Znak postępowania: WKD10c-27-14/2021

Dotyczy: postępowania o udzielenie zamówienia publicznego prowadzonego w trybie przetargu nieograniczonego na Wykonanie robót budowlanych obejmujących budowę, przebudowę i rozbudowę linii kolejowej nr 47 w zakresie dobudowy drugiego toru wraz z infrastrukturą towarzyszącą, w ramach zadania: „Modernizacja infrastruktury kolejowej linii WKD – poprzez budowę drugiego toru linii kolejowej nr 47 od Podkowy Leśnej do Grodziska Mazowieckiego”.

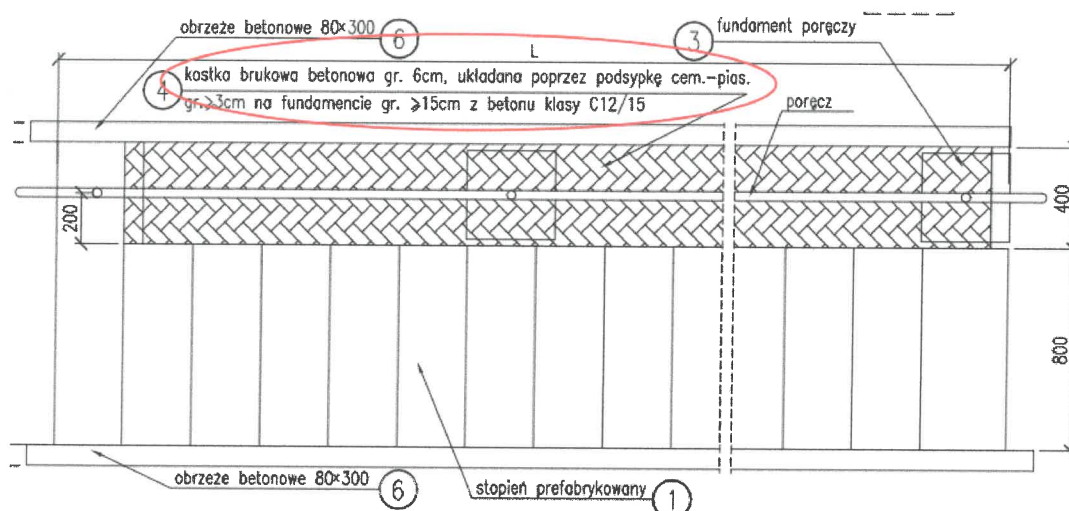
W których pozycjach przedmiaru należy ująć koszt ułożenia kostki brukowej przy schodach?

zwracam uwagę, że dla wszystkich obiektów inżynierskich przy schodach występuje kostka brukowa zgodnie z rysunkiem:

Proszę o wyjaśnienie rozbieżności.

Nie planuje się ułożenia kostki brukowej przy schodach

Zgodnie z odpowiedzią na pytanie 234 zrezygnowano z wykonania kostki brukowej przy schodach i nie należy jej wykonywać przy żadnym obiekcie inżynierskim.

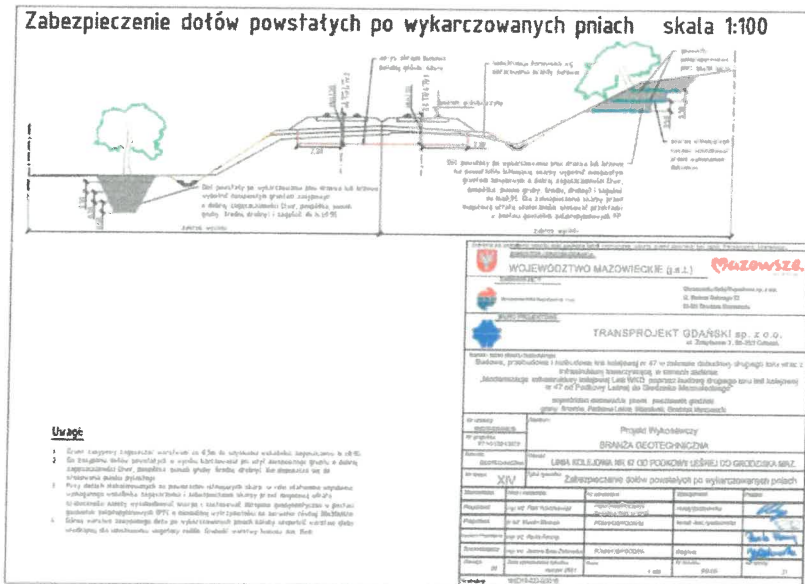
Prosimy o wskazanie przez Zamawiającego, w których przedmiarach i w których pozycjach robót zostały ujęte roboty widoczne na pliku PDF o nazwie XIV_PG-05 dotyczący Projektu Wykonawczego Branży Geotechnika tytułowany jako zabezpieczenie dołów po wykarzowanych pniach

Pytanie do odpowiedzi 414: Wykonawca z treści pozostałych odpowiedzi dowiedział się od Zamawiającego, że wycinka drzew została zakończona, ale nadal nie ma pewności, w których przedmiarach :nr 13 Zieleń , nr 14 Branża Geotechniczna , nr 02 Układ torowy, podtorze i odwodnienie i w których dokładnie pozycjach tych przedmiarów należy ująć koszt zabezpieczenia dołów po wykarczowanych pniach zgodnie z przedstawionym rysunkiem.

Wykonawca może błędnie przyjąć, że wykonanie tych robót uwzględni w pozycji przedmiaru nr 13 Zieleń dotyczącego usuwania karpiny, ale w trakcie rozliczeń podczas realizacji inspektor nadzoru zakwestionuje ten koszt wskazując, że należało go ująć w pozycji przedmiarowej przedmiaru nr 14 Branża Geotechniczna wzmocnienie podłoża, bo rysunek pochodzi z tego opracowania projektowego.

Przedmiotowy rysunek pokazuje sposób wykonania zabezpieczenia dołów po wykarczowanych pniach. Nie są to jednakże roboty ujęte jako odrębne pozycje przedmiarowe. Zgodnie ze STWiORB część W p. 5.2. w zakresie wykonania karczowania drzew – pozycje 13.1-13.8 Przedmiaru Robót nr 13 „Doły powstałe po wykarczowanych/sfrezowanych pniach należy wypełnić gruntem przydatnym do budowy nasypów i zagęścić, natomiast doły w obrębie przewidywanych wykopów należy tymczasowo zabezpieczyć przed gromadzeniem się w nich wody.”

Wobec powyższego roboty te należy ująć i zostaną rozliczone w pozycjach 13.1-13.8 Przedmiaru Robót nr 13.

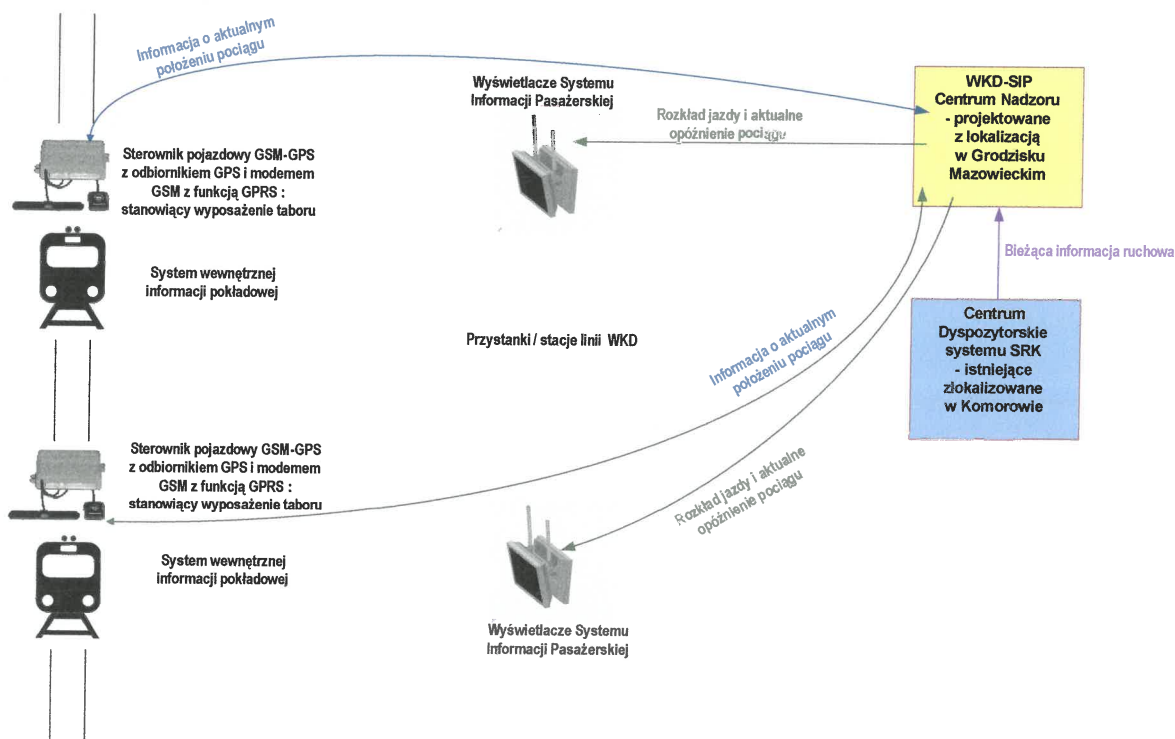
Prosimy o informacje o eksploatowanym obecnie systemie do sterowania SDIP: typ urządzeń, oprogramowanie itp.

Na peronach stacji i przystanków osobowych zainstalowano następujące urządzenia:

- szafa teletechniczna Systemu Informacji Pasażerskiej i Monitoringu
- wyświetlacz informacji pasażerskiej
- panel z przyciskami: alarmowym oraz dla osób niepełnosprawnych
- głośnik zewnętrzny

w lokalizacji oraz liczbie określonej dla każdego obiektu w uzależnieniu od przyjętych warunków.
